Dodatek č. 4 ke Smlouvě o dílo

Změnový list ZL/ 3

Akce: „Lásenice – dostavba kanalizace a ČOV“

Datum: 15. 11. 2017

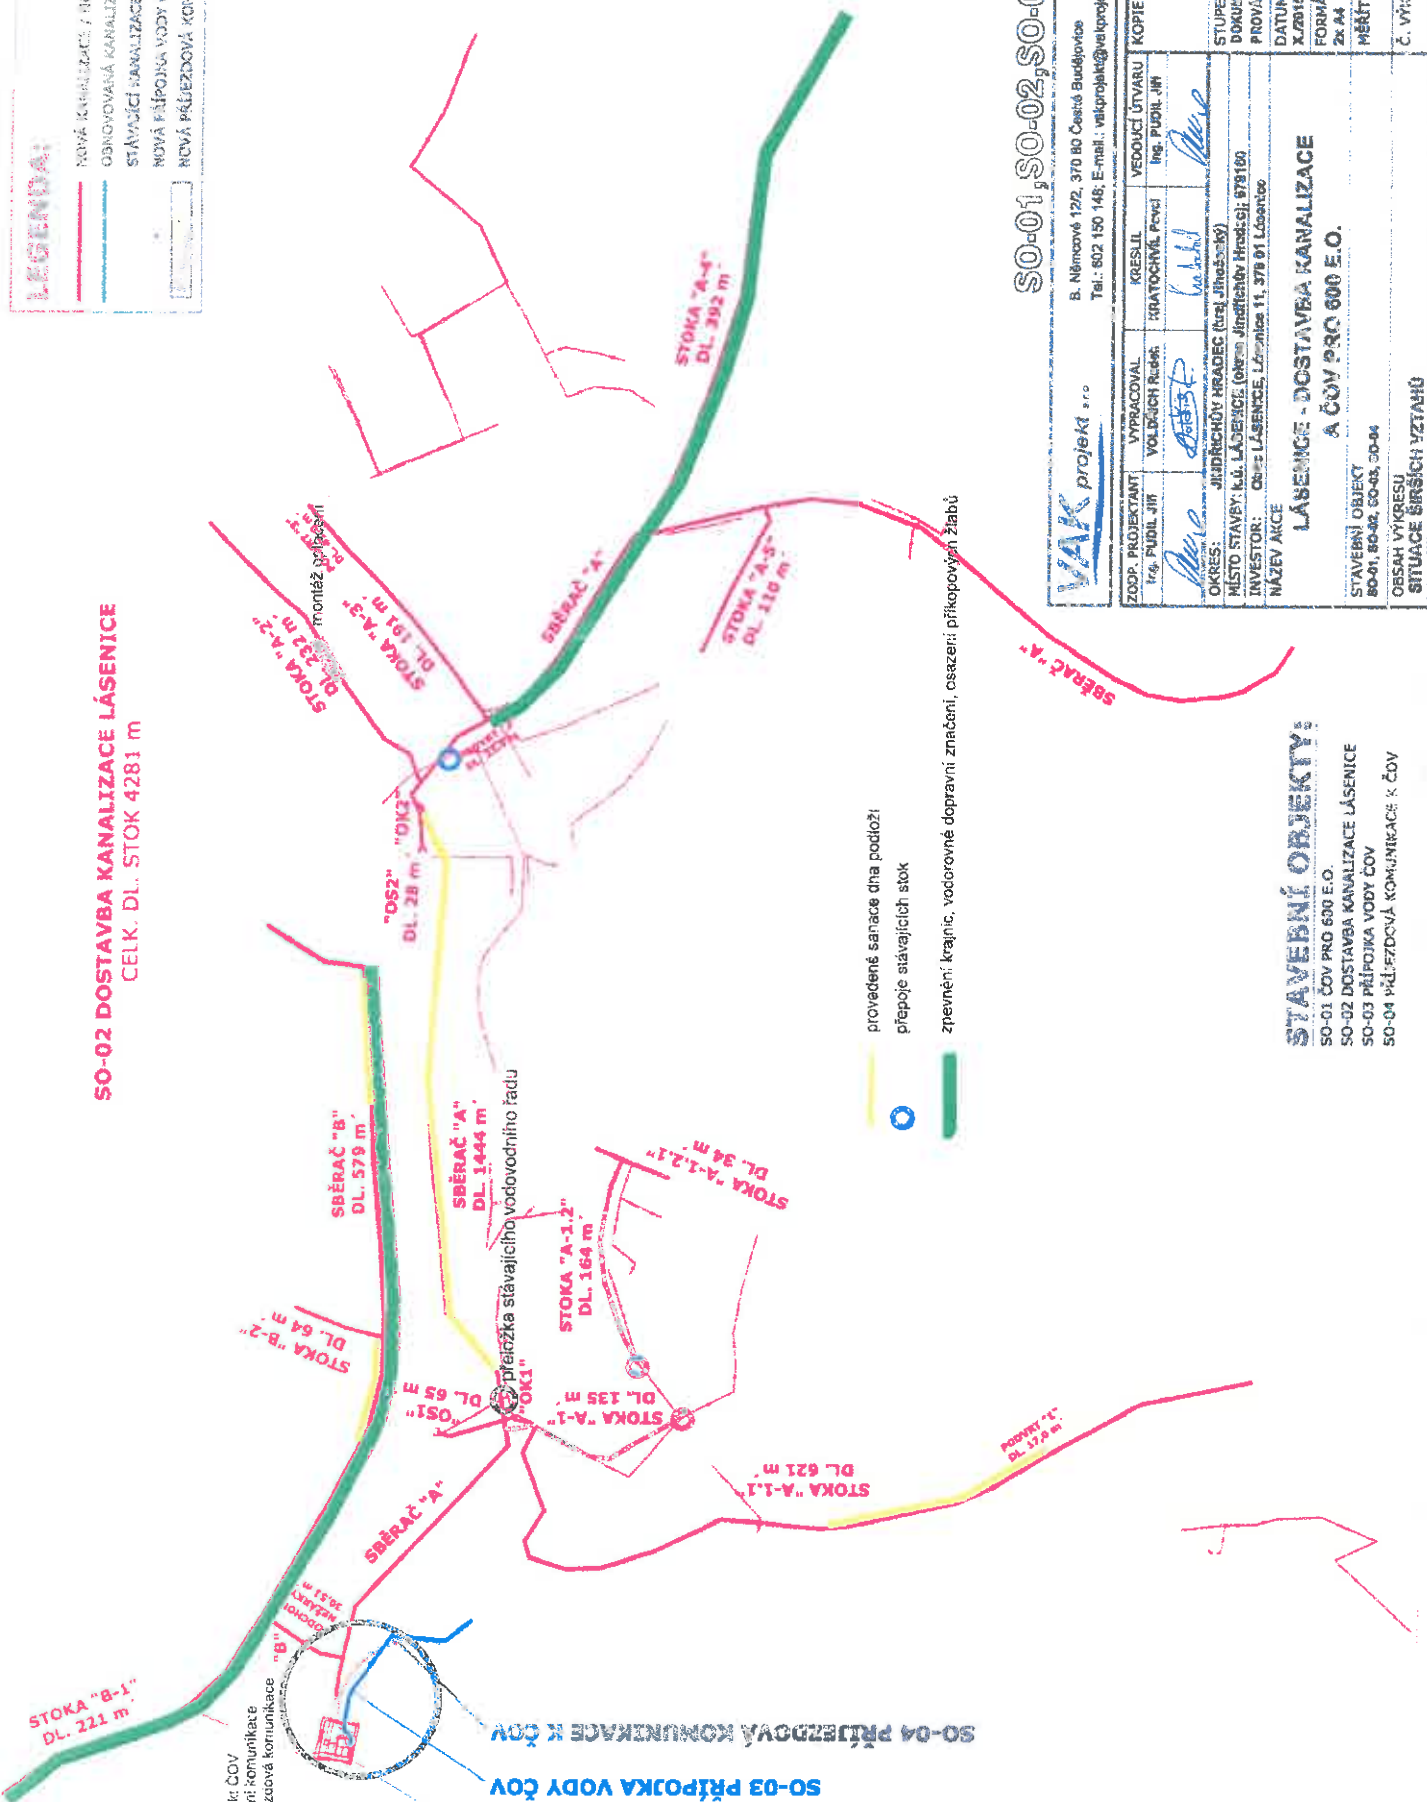
U příjezdové komunikace k ČOV musela být doplněna výměna podloží v aktivní zóně vozovky. Namísto nevhodně navrženého pružného podkladu z asfaltového recyklátu byla provedena podkladní vrstva za asfaltobetonu, aby se při pojezdech těžkou dopravou asfaltobetonová komunikace nepoškodila.

V částech stok byly při realizaci zjištěny problémy s neúnosným zvodnělým a rozbředlým podložím, které nelze zhutnit. Neúnosné podloží dna výkopu by se po zásypu potrubí projevilo prosedáním uloženého potrubí. V těchto úsecích muselo dojít k navýšení tloušťky štěrkového lože trubky. Neúnosné podloží rýhy nebylo možno předem předpokládat.

- provedení přeložky stávajícího vodovod. řadu – bylo nutné provést z důvodu kolize se stávajícím kanalizačním potrubím
- čištění kanalizace – bylo nutné provést z důvodu provedení monitoringu a těsností úseků, není předmětem VV
- přepojení nové kanalizace na stávající stoky - bylo nutné provést z důvodu funkčnosti celého systému kanalizace, není předmětem VV
- zpevnění krajnic, vodorovné dopravní značení a osazení příkopových žlabů - bylo nutné provést z důvodu uvedení komunikací, v nichž je uložena kanalizace, do původního stavu
- montáž oplocení z pletiva – obnova oplocení z důvodu kolize s trasou prováděné kanalizace

U příjezdové komunikace k ČOV musela být doplněna výměna podloží v aktivní zóně vozovky. Namísto nevhodně navrženého pružného podkladu z asfaltového recyklátu byla provedena podkladní vrstva za asfaltobetonu, aby se při pojezdech těžkou dopravou asfaltobetonová komunikace nepoškodila.

Po vyhodnocení skutečného stavu základové spáry ve dně výkopu bylo provedeno prohloubení rýhy o dalších 30 cm s provedením zhutněné štěrkové vrstvy frakce 16/32mm, popř. větší frakce a vyrovnávací vrstvou 10cm frakce 8/16mm.
